ID: 12974

PRESENTAZIONE DELL'ISTANZA PER L'AVVIO DEL PROCEDIMENTO DI VALUTAZIONE DI IMPATTO AMBIENTALE "IMPIANTO EOLICO ACRI" COMUNI DI ACRI, SAN DEMETRIO CORONE, TERRENOVA DA SIBARI, CORIGLIANO – ROSSANO E CASALI DEL MANCO (CS); "Impianti EOLICI per la produzione di energia elettrica con potenza complessiva superiore a 30 MW".

OGGETTO DELLE OSSERVAZIONI

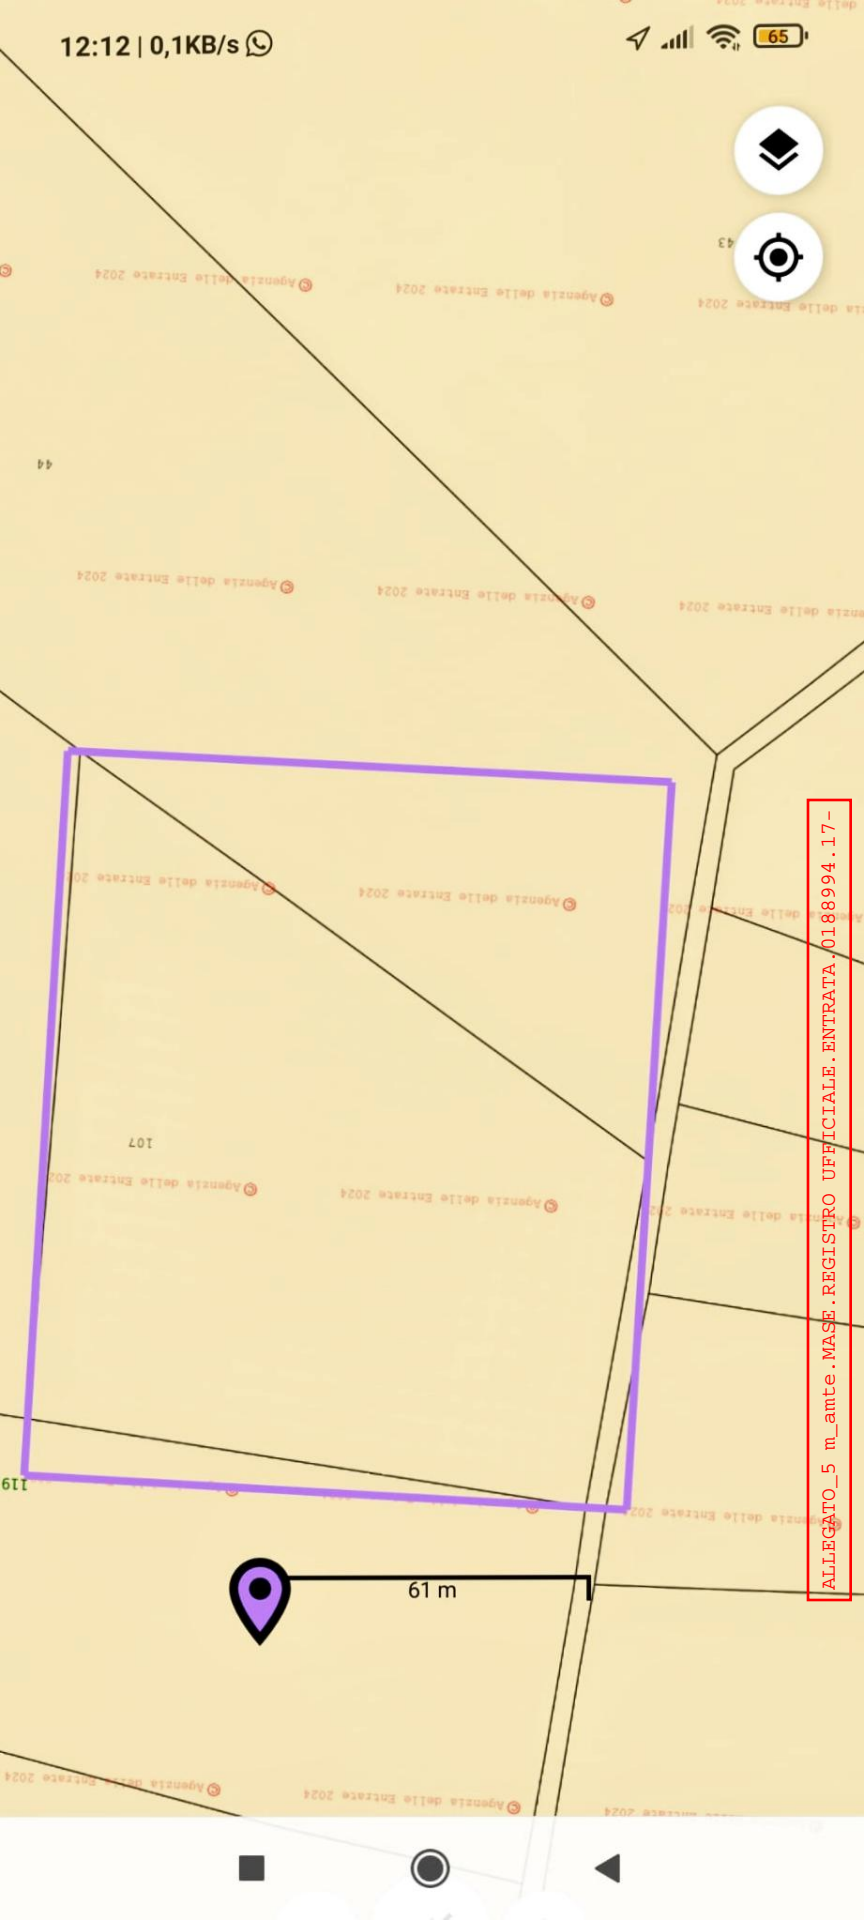
1. I circa 5000 mq espropriati non sono di natura seminativa come indicato nel progetto (vedi pagg. 125/126 figura 129 della relazione agronomica, in allegato), bensì si tratta di un impianto di meleto intensivo in piena produzione;
2. l'aerogeneratore in questione non rispetta la distanza minima dalla strada comunale, come si evince è di 61 metri (vedi foto satellitare con misurazione distanze).
